Landeshauptstadt Stuttgart

Überprüfung des Wettbewerbsentwurfs auf verkehrliche Machbarkeit am Knotenpunkt Stöckach

Ergebnisbericht
1. Fertigung

DR. BRENNER INGENIEURGESELLSCHAFT MBH
Aalen/Stuttgart

Übersicht der Schwachpunkte

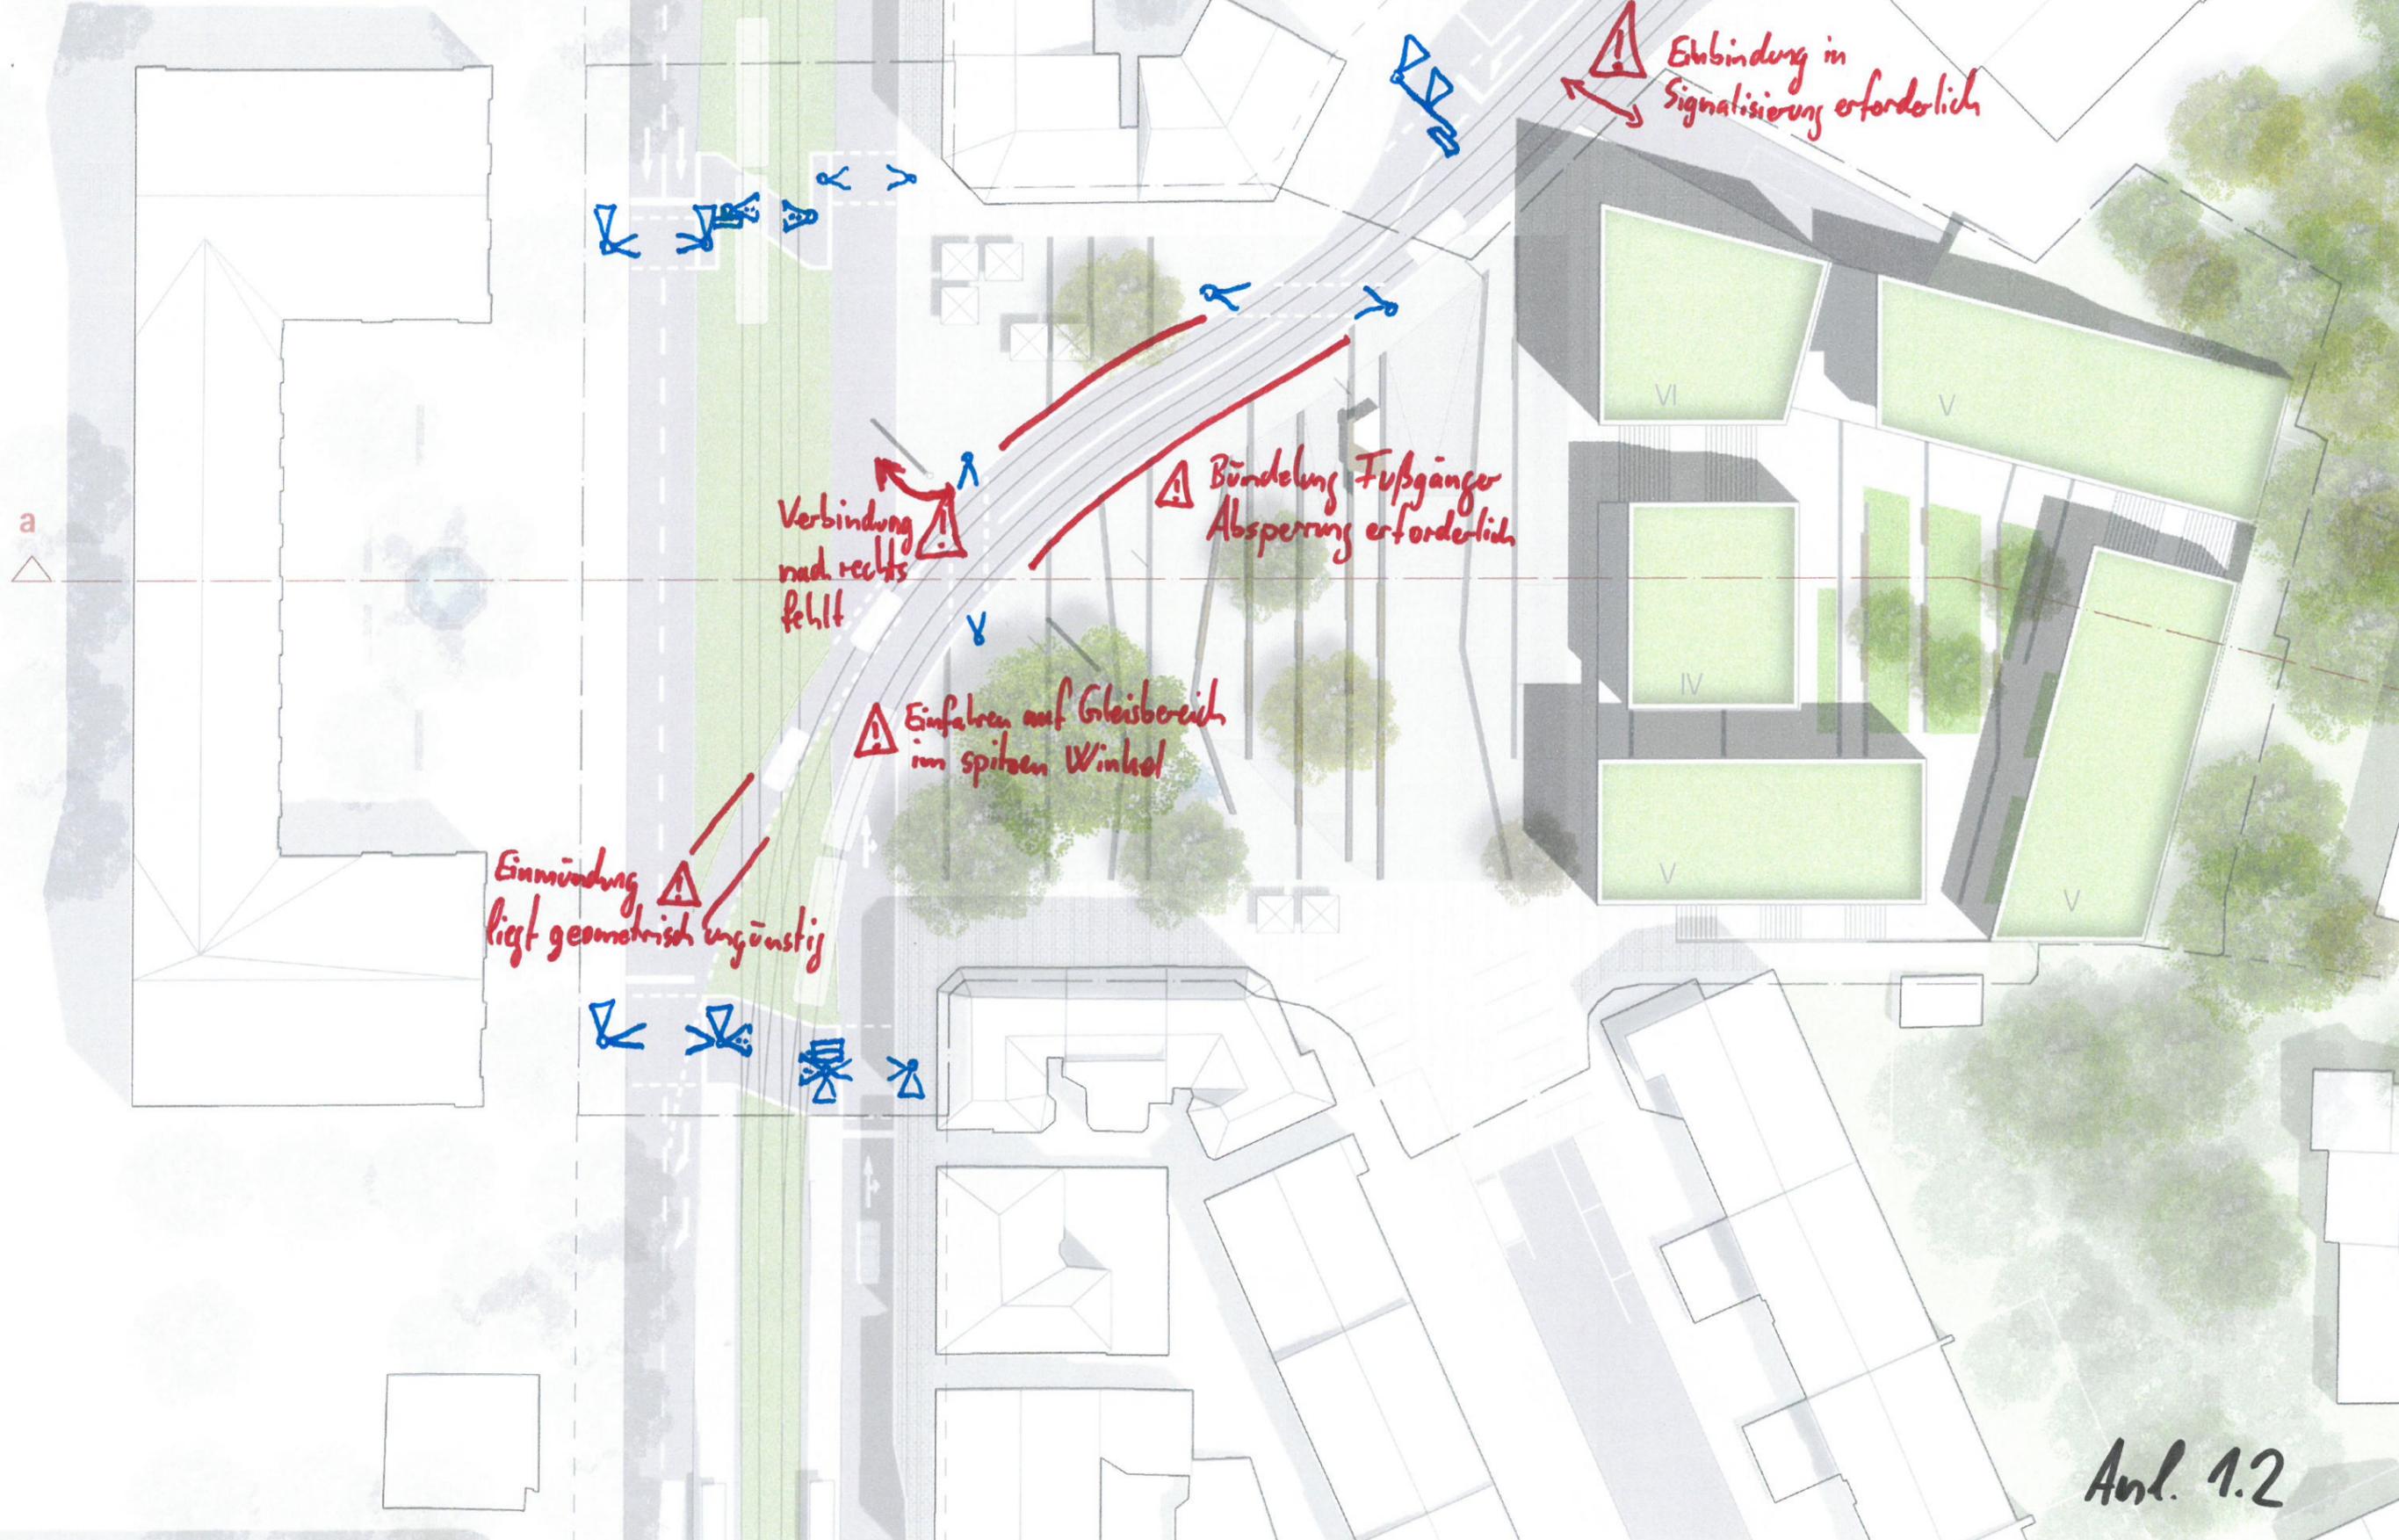
Für die Zufahrt Neckarstraße vom Neckartor kommend ergibt sich als einzige Änderung, dass beim Rechtsabbiegen in die Hackstraße in einem ungünstigen spitzen Winkel in die Stadtbahngleise eingefahren werden muss. Insbesondere für Radfahrer und Motorroller stellt dieses Einfahren in den Gleisbereich oft ein hohes Sturzpotential dar. Ein höherer Verschleiß der Fahrbahn und des Schienenbereichs durch die häufigen Überfahrten ist natürlich vorhanden, wird aber an dieser Stelle nicht bewertet.

Eine Ausfahrt der Hackstraße nach rechts in die Neckarstraße ist zunächst nicht vorgesehen. Eine Umfahrung ist über den Wender auf dem SSB-Tunnelportal in Richtung Neckartor möglich und der Umweg ist nicht allzu weit. Jedoch ist diese Verkehrsführung umständlich. Aus Sicht der Leistungsfähigkeit ist dies ebenfalls als Einschränkung zu werten, da der Verkehr bei der Rückfahrt über die Neckarstraße ein zweites Mal am Knoten abgewickelt werden muss.

Die Ausfahrt aus der Hackstraße in die Neckarstraße nach links in Richtung Neckartor ist geometrisch ungünstig gelöst. Mit einem weiter ausholenden Bogen würde der Verkehr deutlicher vor dem Fußgängerüberweg in die Neckarstraße einmünden und hätte somit eine bessere Sicht auf das Signal.

Die Querung der Hackstraße wird jedoch neu geregelt. Die im Entwurf dargestellten beiden markierten Fußgängerquerungen müssen in die Signalisierung eingebunden werden. Um die Fußgängerströme an diesen beiden Stellen zu bündeln und wildes Queren abseits der Furten zu verhindern, müssten jedoch flankierende Maßnahmen wie Sperrgitter im Gleisbereich oder ähnliches getroffen werden, welche für eine offene Platzgestaltung kontraproduktiv sind.

⚠ Einbindung in
Signalisierung erforderlich

⚠ Verbindung
nach rechts
fehlt

⚠ Bündelung Fußgänger
Absperung erforderlich

⚠ Einfahren auf Gleisbereich
im spitzen Winkel

⚠ Einmündung
liegt geometrisch ungünstig

Die Gefährdung für Zweiradfahrer beim Befahren der Gleise im Kurvenbereich kann dadurch etwas entschärft werden, dass die Fahrbahnen etwas breiter ausgeführt werden und rechts des äußeren Gleises eine Fahrbahn von wenigstens 1,50 Metern, besser 2,0 Metern ausgeführt wird. Dies ermöglicht Zweiradfahrern,

Im Entwurf ist diese Fahrmöglichkeit nicht vorgesehen. Dies lässt sich jedoch ohne größere Abänderung des Entwurfs ermöglichen. Um den Radius aus gestalterischen Gründen möglichst gering zu halten, kann überlegt werden, das Rechtsabbiegen für Fahrzeuge bis 7,5t zu begrenzen. Größere LKW müssten dann den Umweg über den Wender in der Neckarstraße am Stadtbahnportal machen.

Der Entwurf für die Führung des Linksabbiegers aus der Hackstraße sollte dahingehend geändert werden, dass der Verkehr früher in die Neckarstraße einmündet, damit das Signal am Fußgängerüberweg eindeutiger zugeordnet ist. Die Geometrie muss dazu nur leicht verändert werden und ist leicht umsetzbar.

Die Problematik der Fußgängerquerung der Hackstraße besteht in der gezielten signalisierten Führung an bestimmten Übergangsstellen. Dazu müssen entweder dem Platzentwurf widersprechende deutliche Hindernisse wie Hecken, Gitter oder vergleichbares eingerichtet werden, um wildes Queren zu verhindern. Eine weitere Möglichkeit besteht in der Einrichtung einer sehr breiten Furt mit zwei Signalen auf jeder Seite. Im Entwurf in Anlage 4 sind beide Möglichkeiten dargestellt. Signaltechnisch muss die Furt ohnedies in einer separaten Freigabephase bedient werden, so dass die Gestaltung relativ frei ist.
